RÉPUBLIQUE FRANÇAISE - DÉPARTEMENT DU HAUT-RHIN
PLAN LOCAL D'URBANISME DE SAINT-HIPPOLYTE

Modification simplifiée n°1

1 - Notice de présentation

OAP 2.2

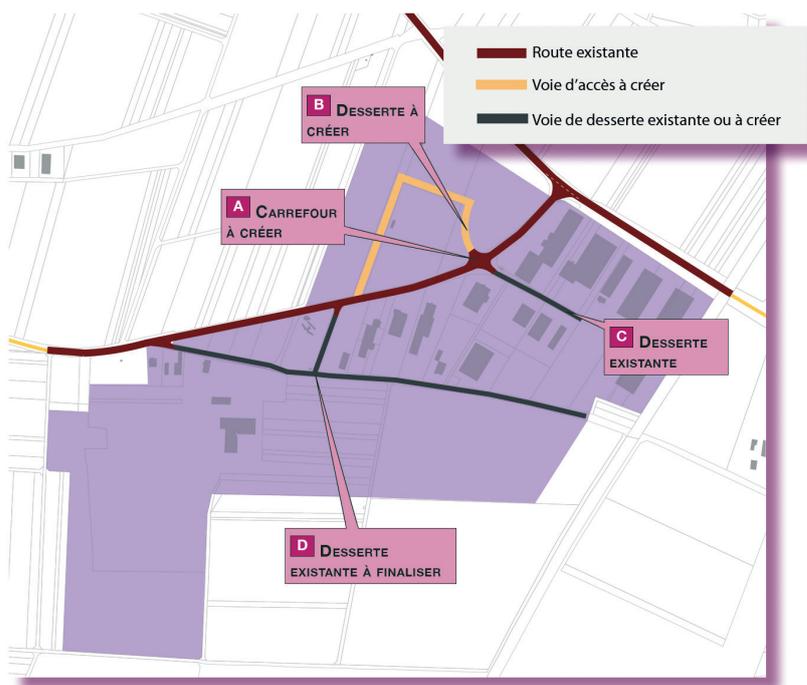
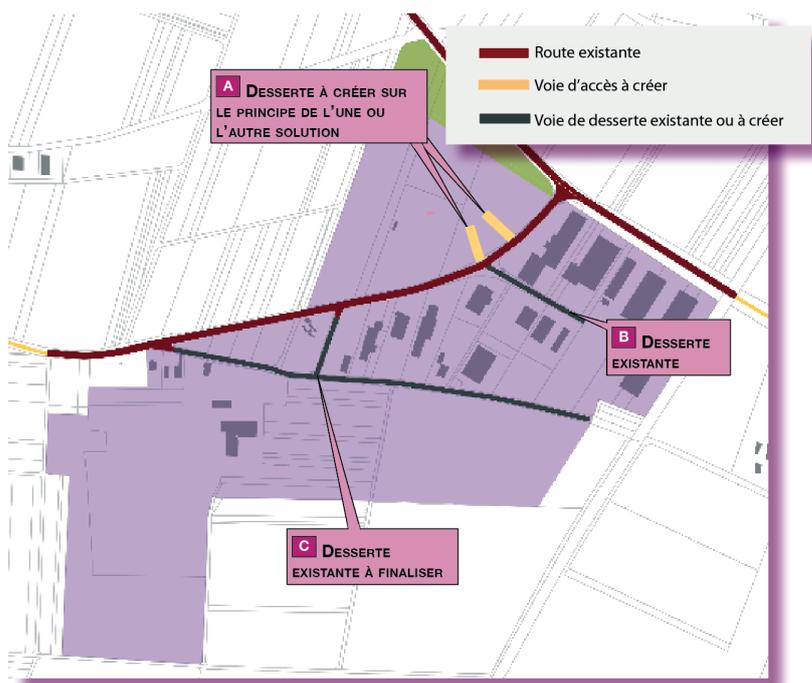
Le Plan Local d'Urbanisme de Saint-Hippolyte, approuvé le 10 avril 2017 a défini un schéma d'accès de la partie nord-ouest du site qui n'apparaît plus opportun à ce jour. En effet, d'une part l'évolution du site depuis 2017 ne rend plus pertinent le principe du bouclage prévu initialement et, d'autre part, le projet en instance de réflexion appelle à un assouplissement des solutions d'entrée pour faciliter une utilisation optimale du foncier à l'intérieur du site.

Dans le souci de répondre à cet impératif de gestion parcimonieuse de l'espace, la modification simplifiée n°1 du PLU assouplit en conséquence les solutions d'accès et de desserte du site.

1. Création d'un carrefour principal de desserte :

- Afin de limiter les accès directs à la route départementale à ceux existants, la partie Nord-Ouest du site sera desservie par un accès unique débouchant sur la D600 (voir A sur le plan ci-dessous).

2. Finalisation de la desserte sud :

- La partie sud du site comprend encore près de 8 hectares de surfaces disponibles pour l'accueil de nouvelles activités. Leur desserte se fera automatiquement via les entrées existantes menant aux rues «C» présentées sur le plan ci-dessous. La rue C sera prolongée vers l'est selon les besoins.
